○厚生労働省告示第四百九十九号

給水装置の構造及び材質の基準に関する省令（平成九年厚生省令第十四号）第一条第一項第一号及び第五条第一項第一号イの規定に基づき、給水装置の構造及び材質の基準に係る試験の一部を次のように改正する。

図1　負圧破壊に関する試験装置例

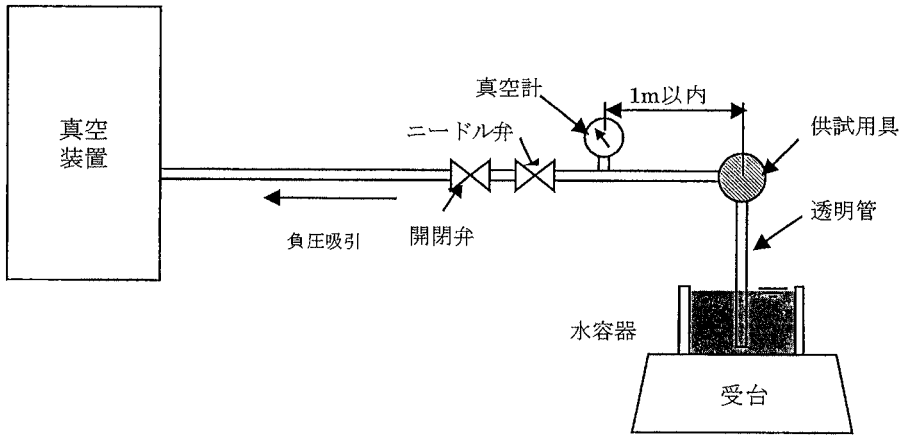
第五の一の⑴中図1を次のように改める。

図2　吐水口一体型給水用具に係る負圧破壊に関する試験装置例

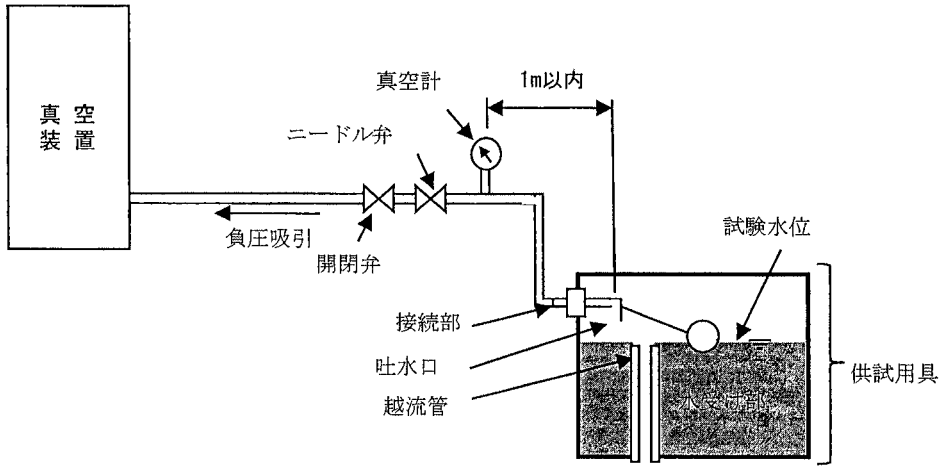
第五の一の⑹中「又は減圧式逆流防止器の試験」を「の試験」に改め、「バキュームブレーカ又は減圧式逆流防止器の空気吸入シート面」を「バキュームブレーカの下端又は逆流防止機能が働く位置」に改め、同一の⑻中図2を次のように改める。
